12.12.2012. Nr. MNP/2.28.2./12/3642

Par saraksti Nr.2 iepirkuma procedūrā: „**A.Eglīša Ļaudonas vidusskolas internāta telpu vienkāršotā renovācija**”, identifikācijas numurs MNP2012/62.

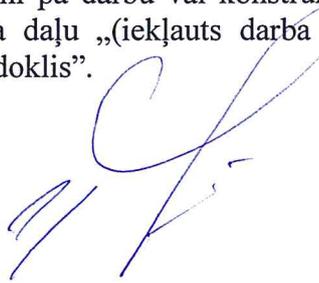
2. Jautājums: *Lūgums precizēt piekārto griestu apjomu, atbilstoši tehniskā projekta apdares darbu apjomiem-25,66m², tāmes LT2 pozīcijā 2-31 dots apjoms - 77 m².*

ATBILDE uz 2.jautājumu: Iekārto griestu apjoms atbilstošs apdares darbu tabulai – 25.66 m², tāmes pozīcijā 2-31 kļūdaini ieraksts. Tādēļ Madonas novada pašvaldības iepirkumu komisija precizē Darbu daudzumu saraksta lokās tāmes Nr.2 pozīcijā Nr.2-31 „Iekārto griestu sistēmas uzstādīšana” norādīto daudzumu un izsaka to sekojoši „m² 25,66”.
